宇宙ステーション補給機(HTV)に係る安全評価 質問に対する回答[改訂版]

平成 19 年 5 月 14 日
宇宙航空研究開発機構

【本資料の位置付け】

【質問番号2】HTV固有のハザード解析の結果

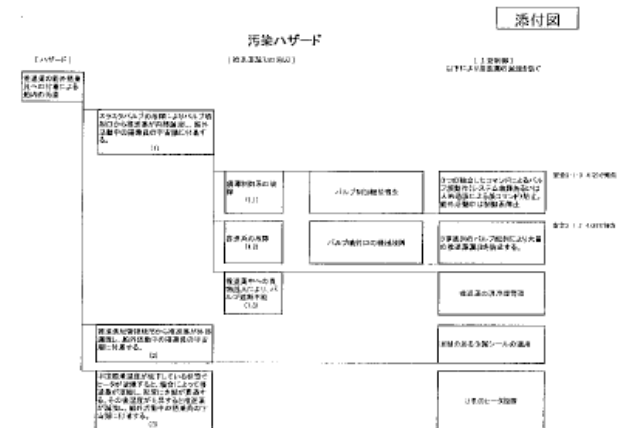
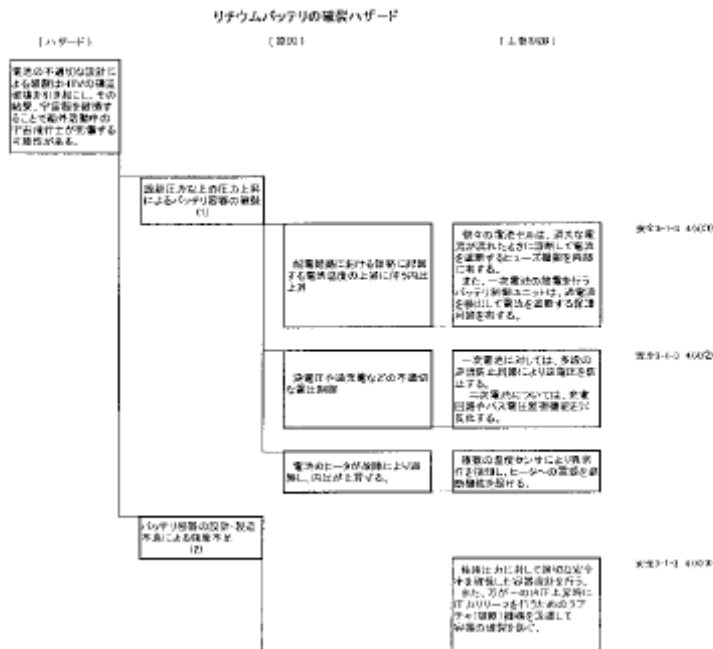
安全3-1-3の資料は理解を得るための説明資料となっており、ハザード解析の説明になっていない。HTVのISSへの衝突や推進薬システムの爆発等、HTV固有のハザードについては、要因の洗い出し結果等、ハザード解析の結果について示してほしい。

4件のHTV特有のハザードについて、以下の考え方でハザード原因の識別を行いました。具体的な展開を添付図に示します。本文中の(X.X)は、図中の番号です。

推進薬の漏洩経路をスラスタバルブの噴射口からの内部漏洩(1)と配管からの外部漏洩(2)に分けて解析致しました。内部漏洩は、機器の故障によるもの(1.1、1.2)と推進薬中の異物によるもの(1.3)とが考えられます。

ISSへの衝突は、HTV本体の問題によりi)想定以上の推進力を発生する場合(1)と、)逆に必要な推進力を発生できない場合)に分けてハザード原因を解析しました。さらに、HTV本体に起因しない原因(3,4,5)を識別しました。

HTV本体の問題として、) ,)に共通する事象が誘導制御系の故障(1.1, 2.1)と推進系の故障(1.2, 2.2)です。さらに、推進薬中の異物による推進薬の漏洩(1.2.2)あるいは配管の亀裂貫通箇所からの漏洩(1.2.3)が意図せぬ推進力になること、さらには環境制御系の故障による船内空気の漏洩(1.3)が意図せぬ推進力になることを考慮しております。一方で、必要な推進力を発生できない原因として電源異常(電力喪失)(2.3)を加えております。

【質問番号 15】HTV の電源の安全性について

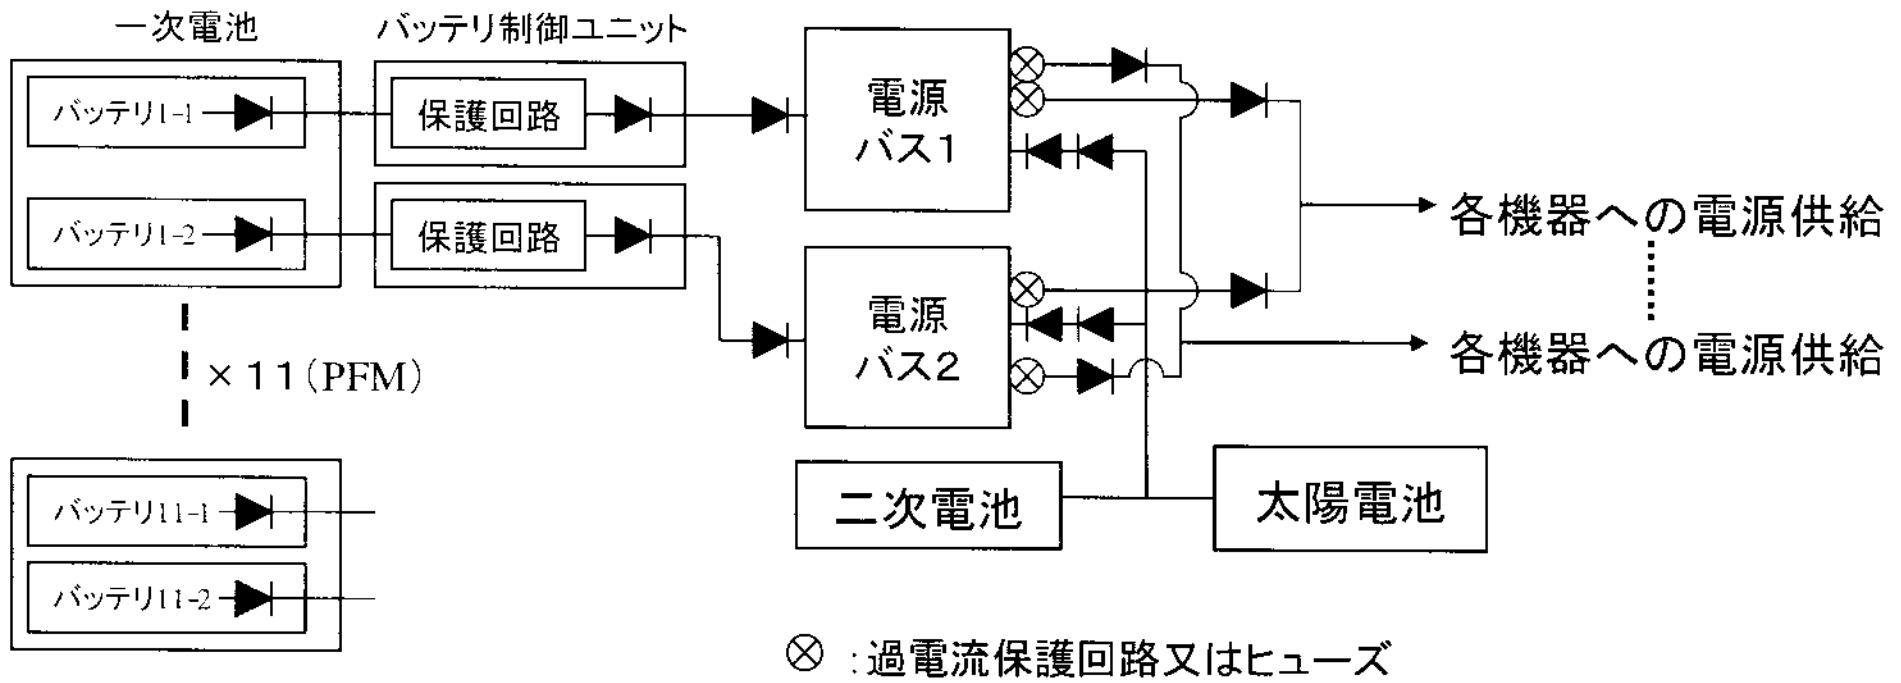
電源の安全問題について、十分議論されていると思います。念のため、資料 3-1-3 P19 のようなブロック図では、電源バス 1, 2 が並列になって、機器に電源が供給されているが、このような場合、どちらかの電源に異常(地絡等)があった場合に、冗長系が働かないことが起こりうる図になっている。

お察しのとおり、安全 3-1-3 p.19 の図は、冗長系の概念を表したもので、実際には、電源バス 1 と 2 の間は、ダイオードで電氣的に切り離すことで、万一の地絡等への対策としております。

なお、電源バスに地絡があった場合には、太陽電池及び 2 次電池系が地絡し使えなくなります。しかし、それぞれの電源バスにつながる一次電池は、安全化処置に必要な電力を供給することができます。

また、ご指摘の安全 3-1-3 p.19 のブロック図を添付のとおり差し替えます。

【質問番号 21】推進系配管等のヒータ

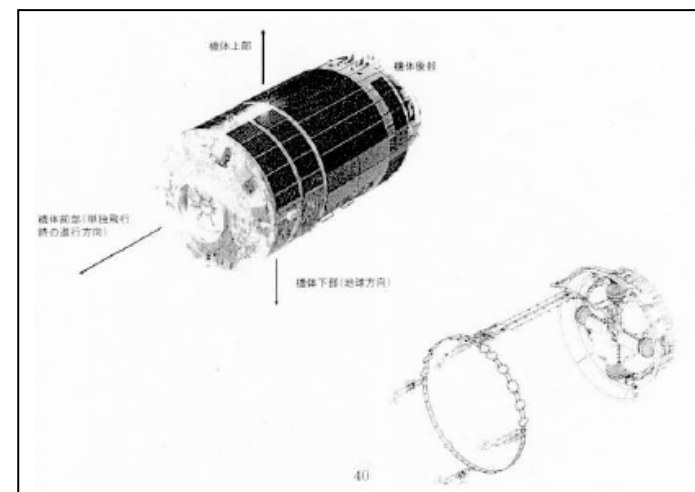
推進系配管等のヒータは別系統からとられているか？(電氣的冗長構成になっているか？)HCE自身の電氣的だけでなく、機械的、熱的冗長はとられているか？

そこで、ヒータシステムは、電氣的に独立した冗長構成となっております。また、飛行姿勢に起因する制約(注)を考慮しつつ、配線は主系、冗長系を分離するといった機械的・熱的な冗長性を考慮しております。

(注)機体後部から前部への配線については、他の配線経路では高温ケースの温度条件を満足できないため、HTVの上部にまとめられており、日照/日陰条件がほぼ同じになります(それでも各配管は10cm以上離して蟻装しており、可能な限り機械的、熱的に分離するよう配慮しています)。

【質問番号 28】安全 3-1-3 p.17 系統図の誤記

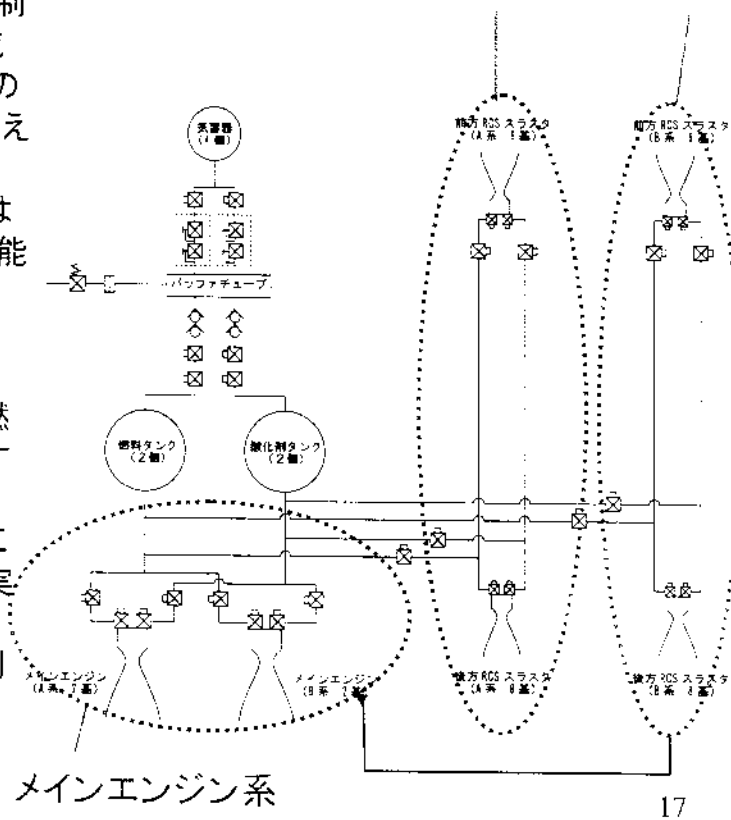
P17 の系統図に誤記があるので修正すること。

添付のとおり、安全 3-1-3(改訂案:安全 4-1-4)の該当部分を修正
します。

ランデブー飛行/ISS近傍運用では姿勢制御系統にて接近する。姿勢制御系統を構成するバルブ・推進系の圧力、温度センサ等の機能部品が故障した場合、別系統に切り替える。(1故障許容)

更に、別系統も故障した場合(2故障時)は、メインエンジン系に切り替え、緊急離脱機能により緊急離脱を実施する。(2故障許容)
